| ATTIGNY – Pôle scolaire                                                                                                                                                                                             |                                                                                                |  | Visa n° |
| Référence : ... T.1RS.0001 BDT 15<br>Émis par : ... COFELY – AXIMA M. Nicolas DEVILLERS<br>Reçu le : ..... 26/03/13<br>Nos réf : ..... DN/CS/13157<br>Établi par : ... Dominique NOËL<br>Acousticien, ingénieur A&M | Destinataires : Jean-Philippe Thomas Architectes<br>TCA<br>COFELY – AXIMA M. Nicolas DEVILLERS |  | 8       |

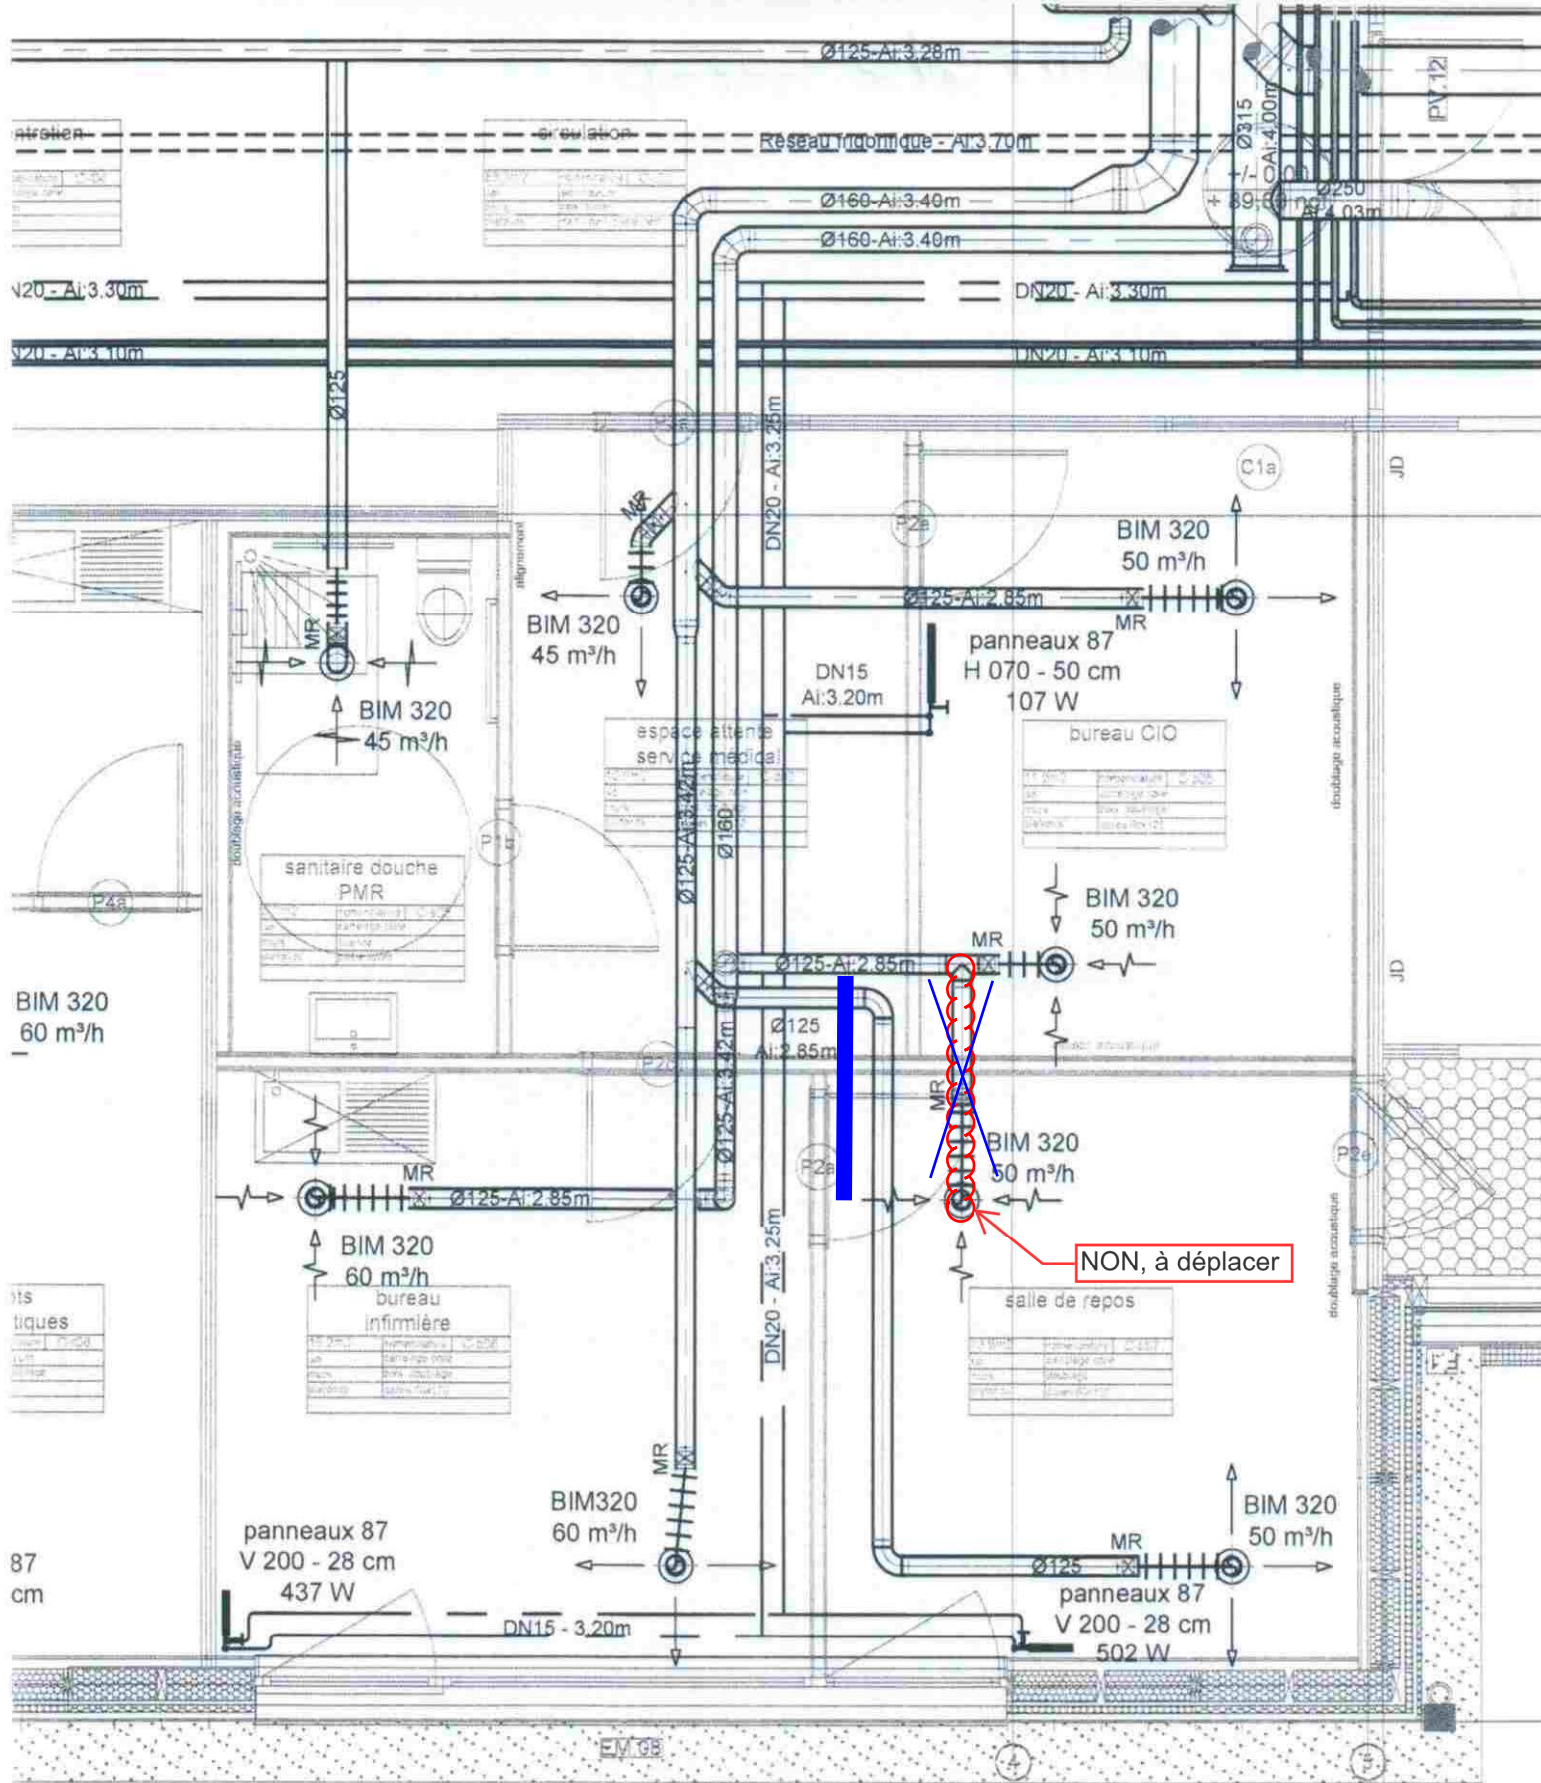
| N°  | Document   | Localisation       | Observations                                                                                                              | Avis           |
|-----|------------|--------------------|---------------------------------------------------------------------------------------------------------------------------|----------------|
| 8-a | CVC C002 B | Collège – RDC      | Les gaines passant dans la salle d'études et dans le foyer élèves seront à encoffrer. (Voir documents joints)             | Avis suspendu  |

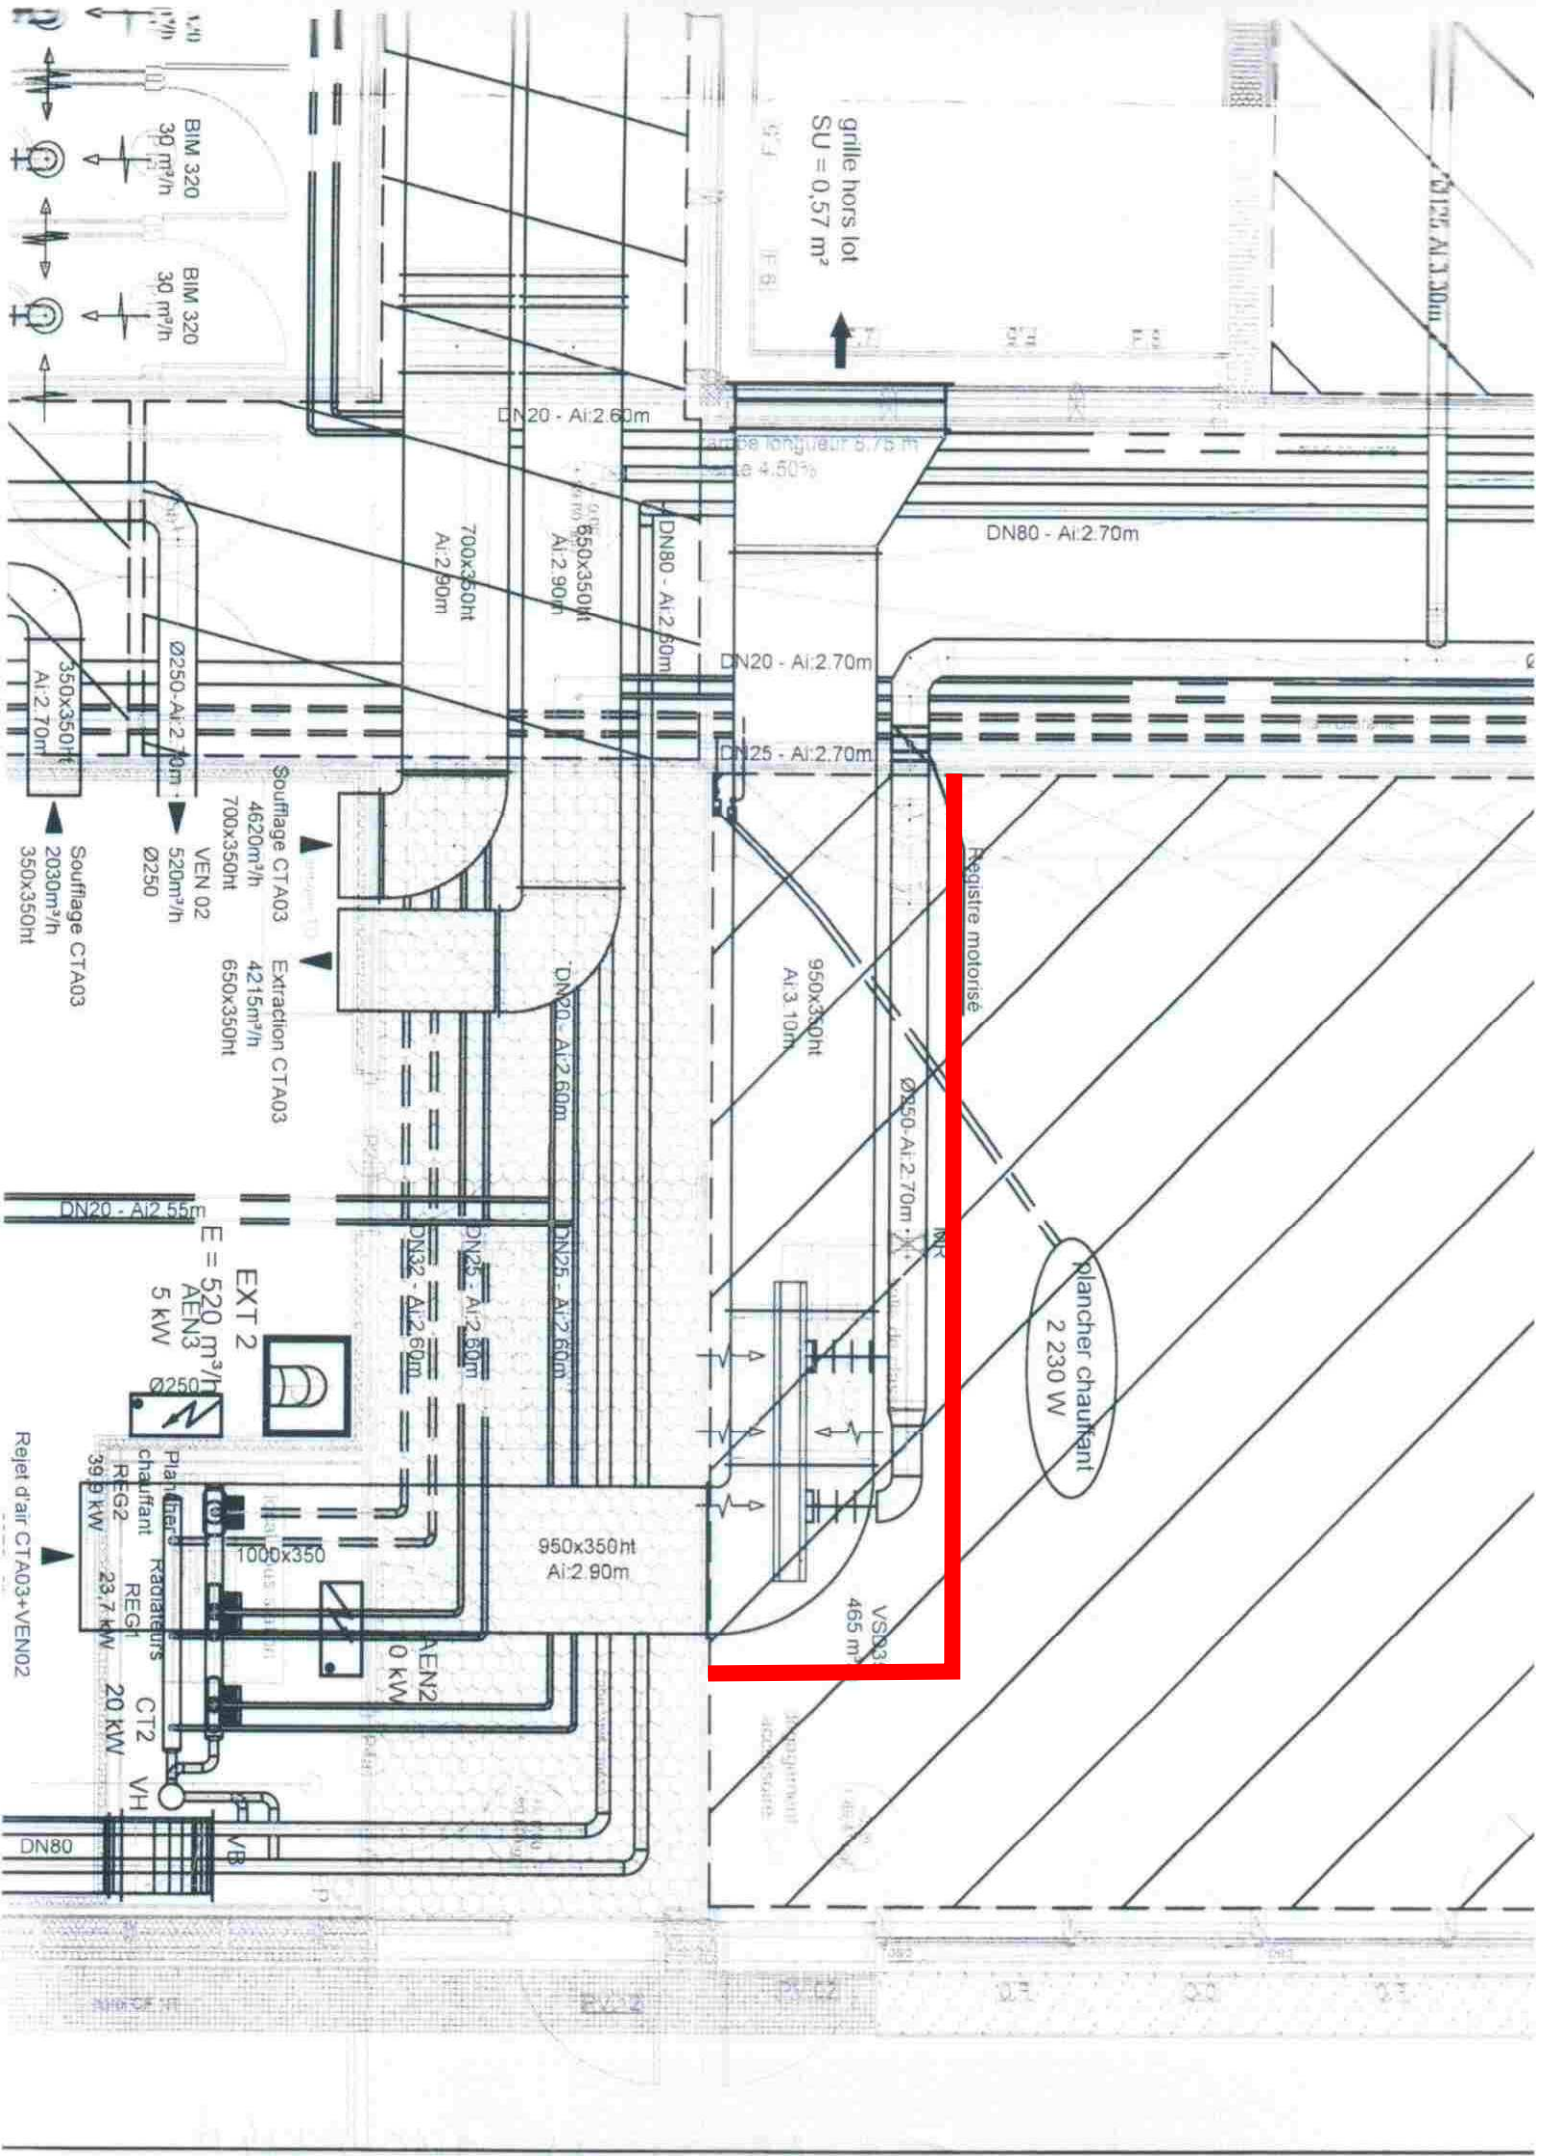
| N°  | Document   | Localisation       | Observations                                                                                                              | Avis           |
|-----|------------|--------------------|---------------------------------------------------------------------------------------------------------------------------|----------------|
| 8-i | CVC P004 A | Élémentaire – RDC  | Attention à l'interphonie – Nous indiquer les moyens mis en œuvre afin de respecter les objectifs (voir documents joints) | Avis suspendu  |

La distance est faible !  
Possibilité d'interphonie

**Réponse :****n°8c - Pris en compte****n°8 i - Nous avons réalisé une chicane afin de limiter l'interphonie Voir plan CVC P 004 - Ind B****PM - Les encoffrements ne sont pas à notre lot  
Nous n'avons pas la mission exécution.**
